תאריך: 06/07/2025

חוות דעת הנדסית - בדק בית

כתובת: כתובת לדוגמא

Source: T.I. 32 Part 1.1, Figure 311-1-IL

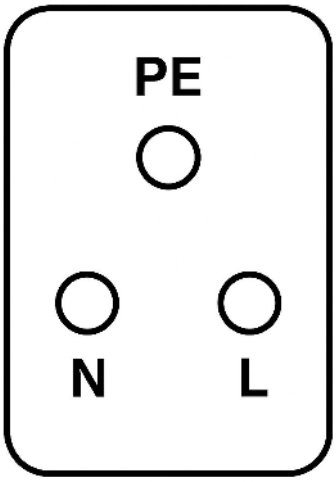
2.3 ממצא	קיים היפוך בשקע חשמל במטבח
מיקום	מטבח
המלצה	יש להחליף בין חיבורי המוליכים מאחורי השקע כך שהפאזה תהיה בצד ימין והאפס בצד שמאל
תקן	ת"י 32 חלק 1.1 (2023), סעיף IL1-311 ואיור IL-311-1 – 'מוליך ימין בשקע ייוחד למופע (L) והשמאלי למוליך האפס (N)
מחיר	150₪ (מחיר ליחידה: 150₪, כמות: 1 קומפ')

ציטוט: ת"י 158 חלק 2 סעיף 5.5.5

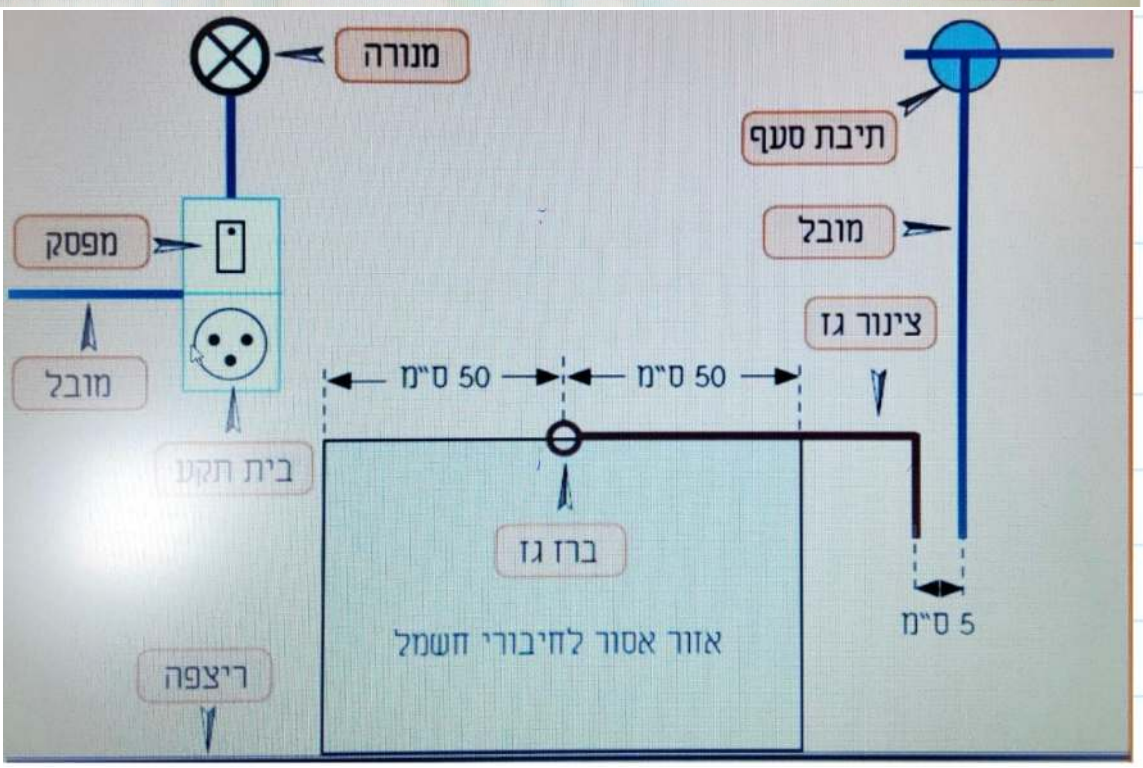
2.5 ממצא	נקודת גז קרובה לנקודת חשמל, יש לוודא שברז הגז נמצא ברום נמוך מנקודת החשמל ובמרחק של לפחות 50 ס"מ
מיקום	מטבח
הערה	עלות סעיף זה מתייחסת אך ורק במצב שקיימת בעיה ויש צורך בהזזה של נקודת חשמל או גז, אחרת אפשר להתעלם.
המלצה	לוודא מראש לפני מסירת הדירה שלא תהיה בעיה להתקנת ברז גז על פי התקן
תקן	ת"י 158 חלק 2 סעיף 5.5
מחיר	₪500 (מחיר ליחידה: ₪500, כמות: 1 קומפ')

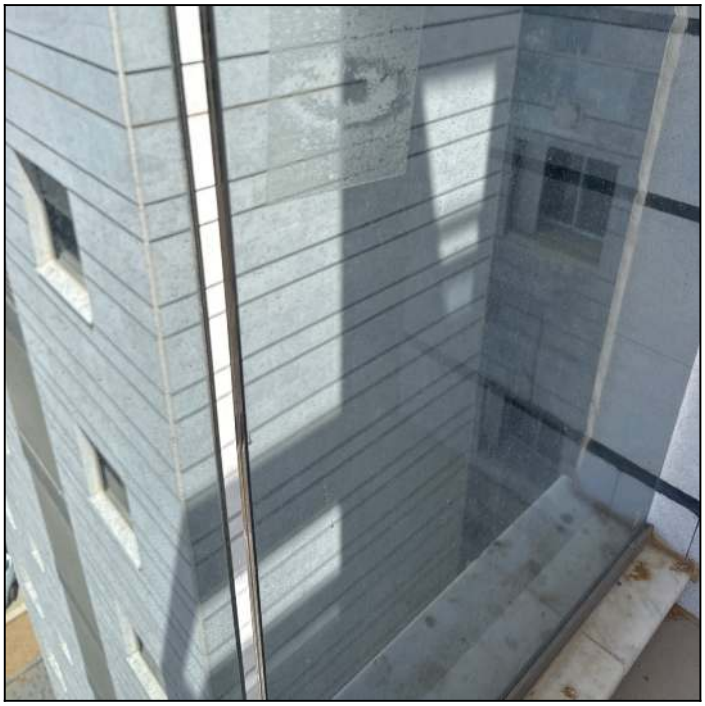
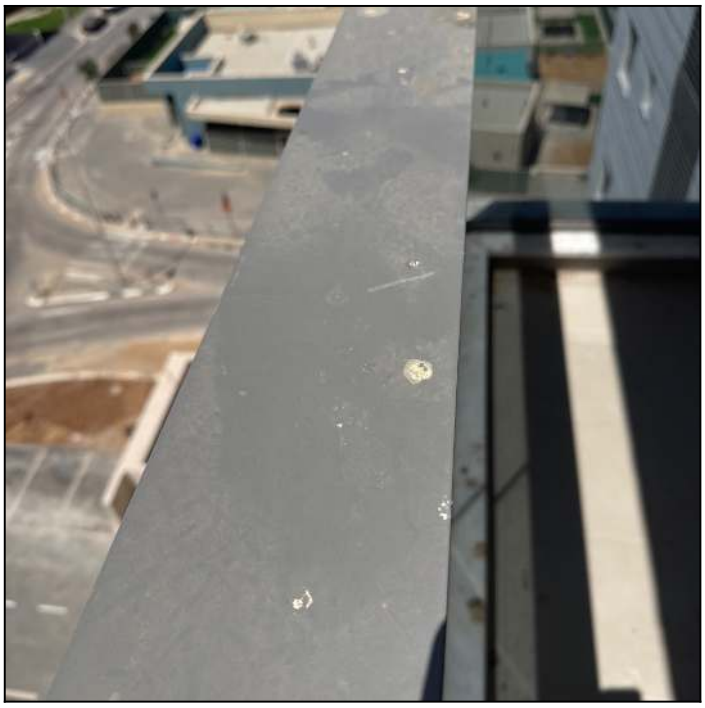
3.1 ממצא	ניקיון כללי בדירה
מיקום	כלל הבית
המלצה	יש לבצע ניקיון סופי לקראת מסירת הדירה
מחיר	400₪ (מחיר ליחידה: 400₪, כמות: 1 קומפ')

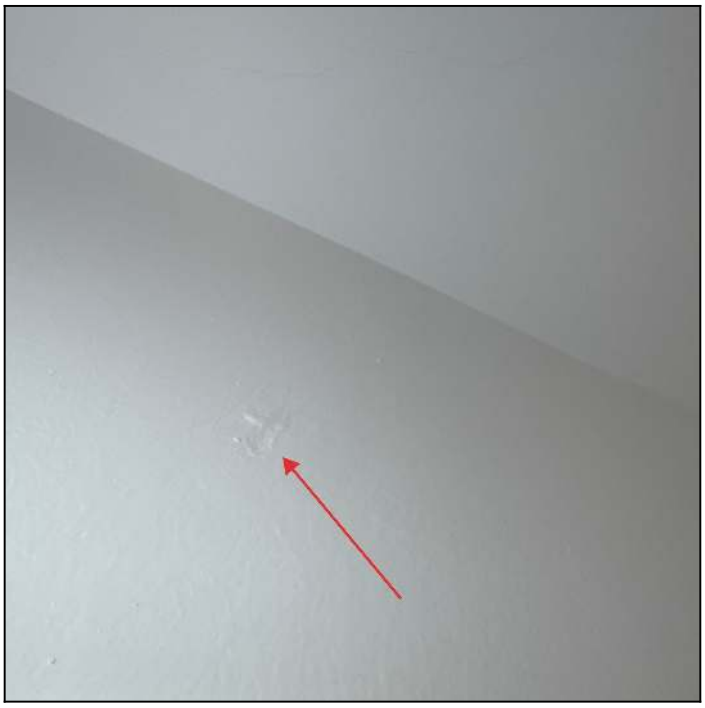
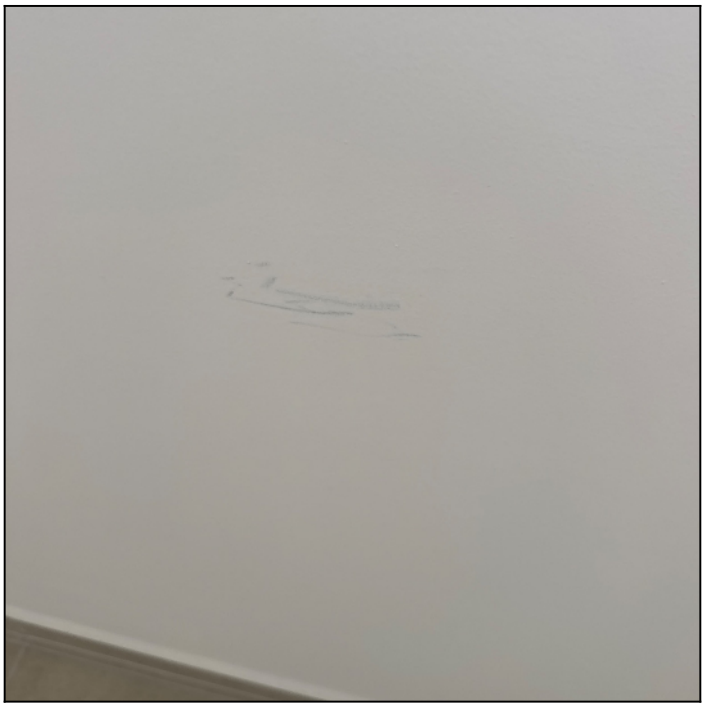
6.2 ממצא	תיקוני צבע נקודתיים במספר מקומות בחדר
מיקום	חדר שינה 1
המלצה	נדרש לתקן באופן נקודתי על ידי ניקוי פני השטח, חורים/סדקים/שריטות וכיוצ"ב יש לסתום באמצעות שפכטל עד ליישור פני המשטח, שיוף, ניקוי חוזר, וצביעה חוזרת 2 שכבות(אין מתחילים לצבוע חדשה בטרם ייבוש השכבה שקדמה לה). בעת הצביעה יש להקפיד על הגנת הסביבה מפני ליכלוך באמצעות ניילון/נייר או חומר אחר מתאים. בגמר הצביעה ככל ויישנם כתמי צבע ברצפות יש להסירם. גוון שכבת הצבע יהיה זהה לקיים.
תקן	תקן 1920 חלק 2 משנת 2002 סעיף 6.2 [מפמ"כ 216 סעיף 10] "בדיקת טיב הצביעה - בדיקה חזותית ציפוי הצבע יהיה אחיד, בלא הבדלי גוון וברק, ובלא פגמים המקלקלים את מראה הציפוי." [תקן 1922.1 שנת 2000] הדן במערכת צבע בביניינים מפנה לתקן 1922.2 [תקן 1922.2 שנת 2000] התקן מחדד את אופן הבדיקה, יש לבדוק במרחק חצי מטר מהמשטח הנבדק, ממרחק זה לא יראו פגמים.
מחיר	200₪ (מחיר ליחידה: 200₪, כמות: 1 קומפ׳)

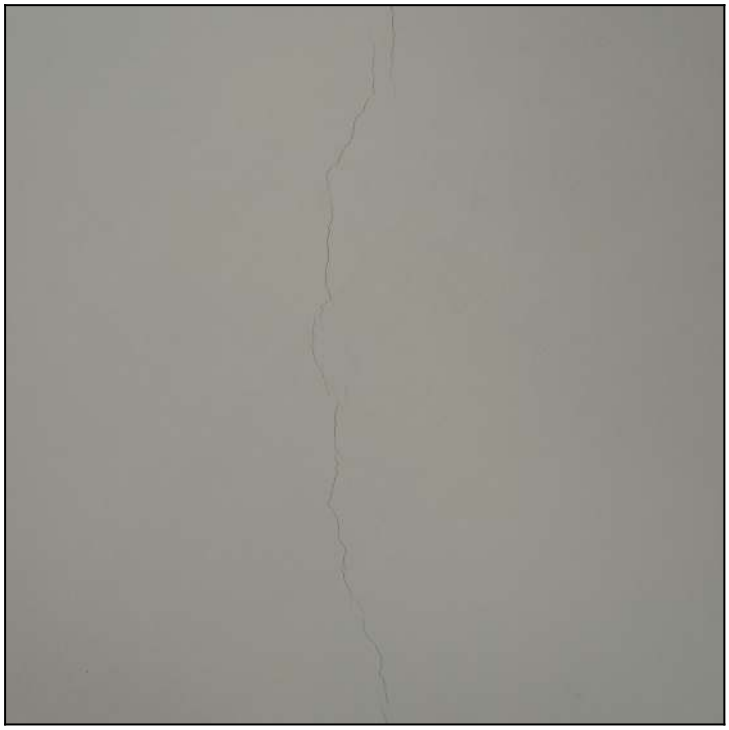
6.3 ממצא	סדקים בטיח
הערה	בתקרה בין 2 החלונות
המלצה	יש לחרוץ מחדש את אזור הסדק ולתקן על פי דרישות התקן (מומלץ - לפתוח את הסדק עד רוחב 1-2 ס"מ, לנקות וליישם קלסימו, לאחר מכן לשייף למרוח חומר מקשר (פריימר) ולצבוע מחדש)
תקן	[תקן 1920 חלק 2 סעיף 3.1]
מחיר	250₪ (מחיר ליחידה: 250₪, כמות: 1 קומפ')

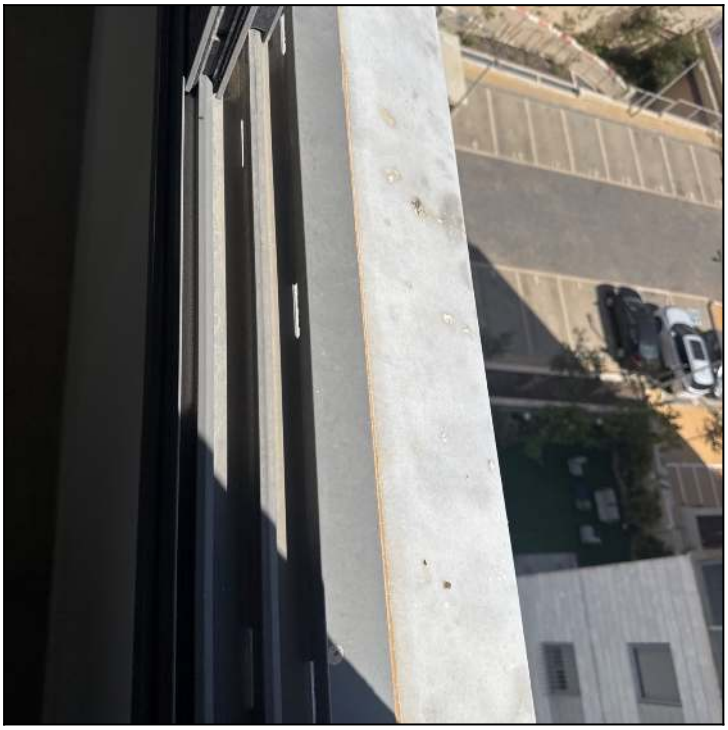
7.2 ממצא	לא נמצא אף מים (פאזה) בקצה קופינג אדן החלון
מיקום	יחידת הורים
הערה	לא קיים אף מים בתחתית הקופינג
המלצה	יש לבצע חריצה תיקנית של האבן ליצירת אף מים - במידה ולא ניתן לחרוץ באופן תיקני - יש לבצע החלפה של האבן, באבן חדשה עם אף מים תיקני
מחיר	150₪ (מחיר ליחידה: 150₪, כמות: 1 קומפ')

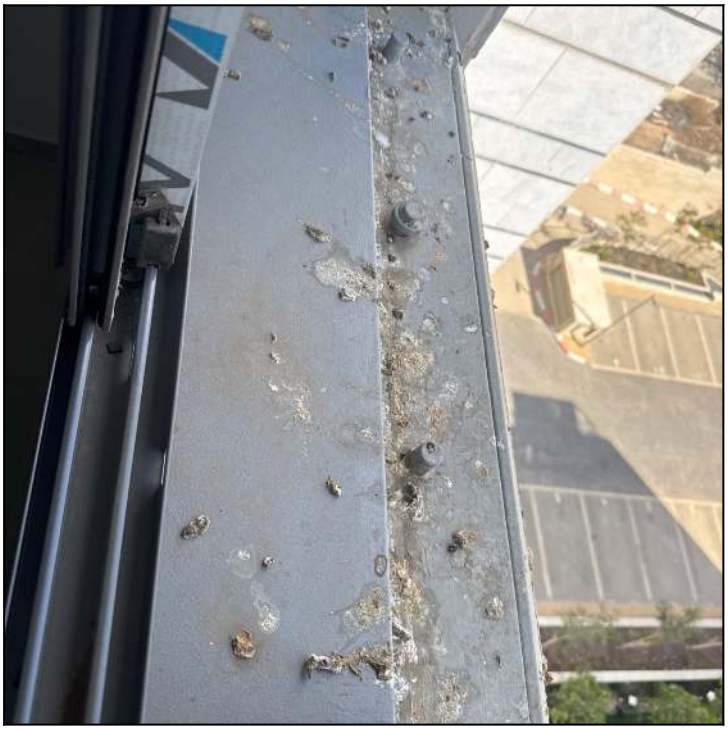
8.3 ממצא	ניקיון מסגרות חלון
מיקום	ממ"ד
המלצה	יש לנקות לפני מסירה
מחיר	100₪ (מחיר ליחידה: 100₪, כמות: 1 קומפ')

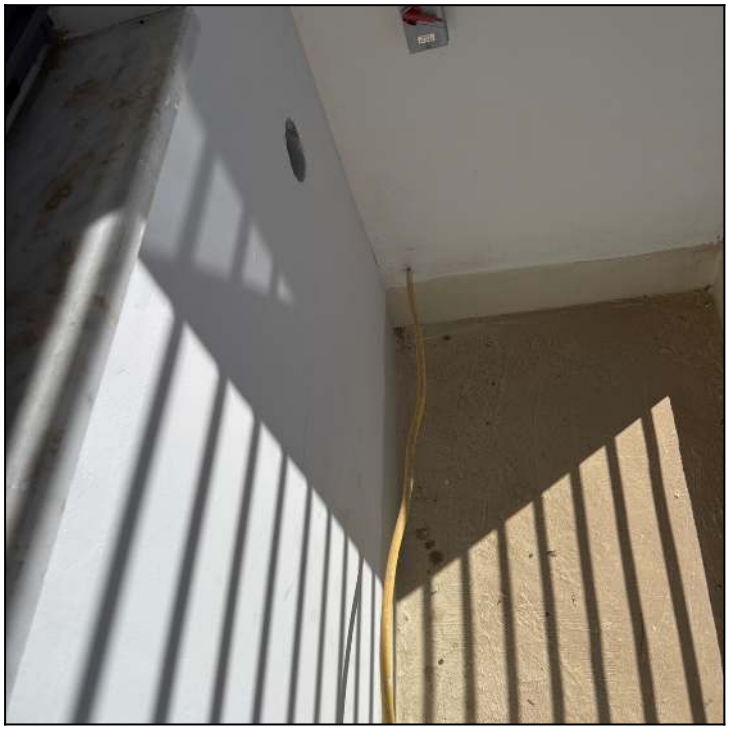
12.1 ממצא	לא הורכב מתלה כביסה במסתור כביסה
מיקום	מסתור כביסה
המלצה	יש להתקין מתלה כביסה במסתור
תקן	נספח מחיר למשתכן מהדורה 14 סעיף 12.2.1
מחיר	450₪ (מחיר ליחידה: 450₪, כמות: 1 קומפ')

חניה מול אבן שפה

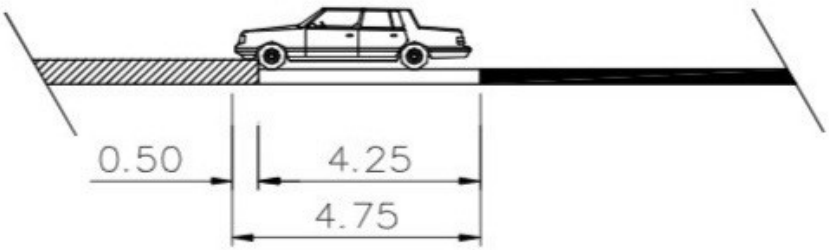
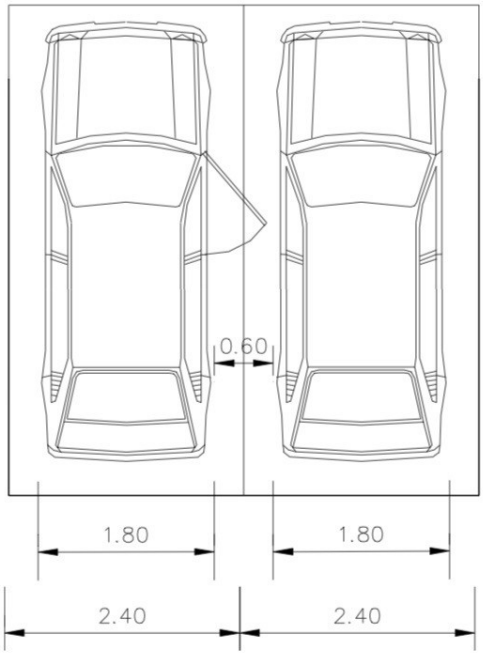
13.1 ממצא	מידות חניה מינימליות אינן תואמות את הנחיות לתכנון חניה של משרד התחבורה, מידות חניה בפועל 2.21 מ' רוחב ו- 4.10 מ' אורך
מיקום	חניה
הערה	עלות מחושבת שלי היא במידה וניתן לתקן באמצעים מקובלים לקבלן, כגון ניסור אבן שפה / סימון חניה מחדש, אחרת יש להתעלם מעלות זו ולהיוועץ בשמאי מקרקעין.
המלצה	יש להרחיב את החניה באמצעים המקובלים על מנת לעמוד במינימום הנדרש, או לחילופין להיוועץ עם שמאי מקרקעין לקבלת אומדן ירידת ערך
תקן	הנחיות לתכנון חניה משרד התחבורה - סעיף 4.1 וסעיף 5
מחיר	₪2,200 (מחיר ליחידה: ₪2,200, כמות: 1 קומפ')
